Memorando
DSH- 1250-2021

Asunto: repuesta a Memorando-DEEIA-0682-1510-2021- Proyecto Categoría II, titulado
“ALAMEDAS DEL VALLE”

DRENAJE 25k ALAMEDA DEL VALLE

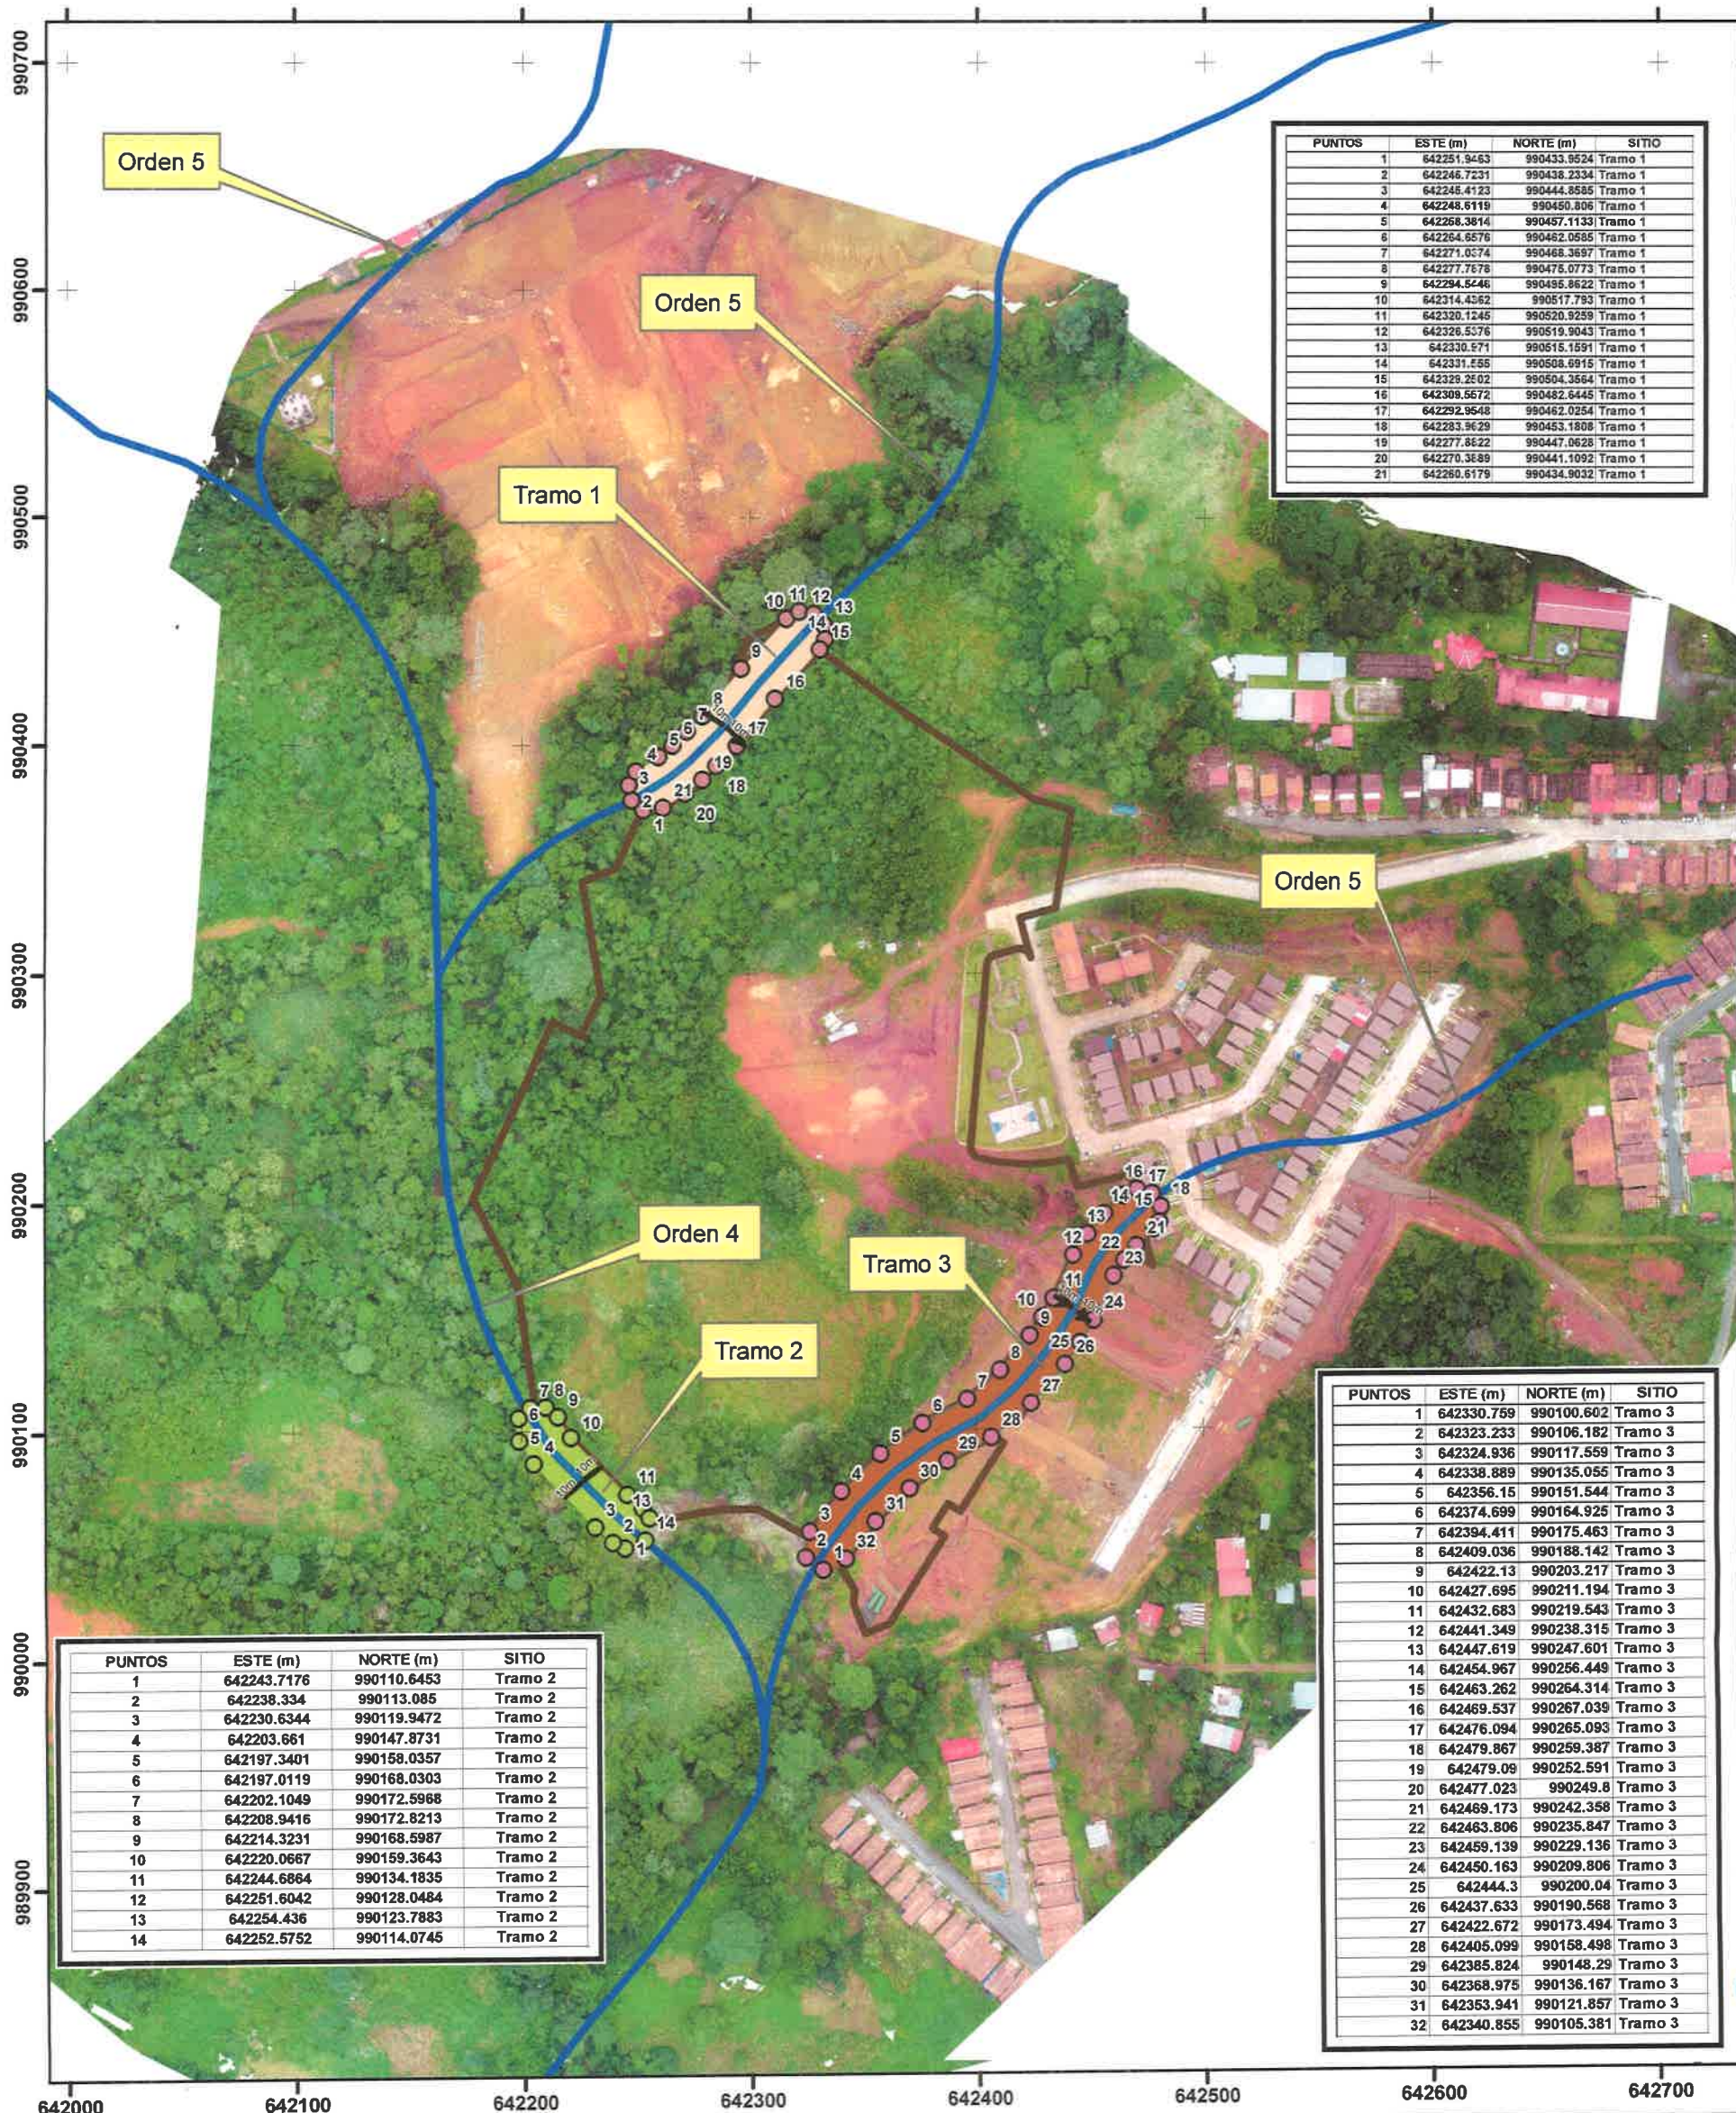
1. durante el recorrido se pudo apreciar que el área objeto ha sido totalmente intervenida producto de un proyecto colindante el cual se observó que hizo trabajos de corte y relleno.
2. Sobre esta área existe un sistema de drenaje pluvial proveniente de la ETAPA I de este proyecto (Categoría I), que descarga las aguas de lluvia y que por escorrentía drena sus aguas sobre la quebrada Polonia.

Estos dos puntos hacen imposible la valoración en campo actual de la existencia de una fuente hídrica natural, los cuales en la ETAPA I, pudieron ser omitidos en su protección hídrica y forestal.

Finalmente dentro del análisis técnico de esta Dirección, estaremos conformes una vez sean excluidas estas zonas, la cuales indicamos en el mapa adjunto, comprendido por área de protección hídrica y forestal.
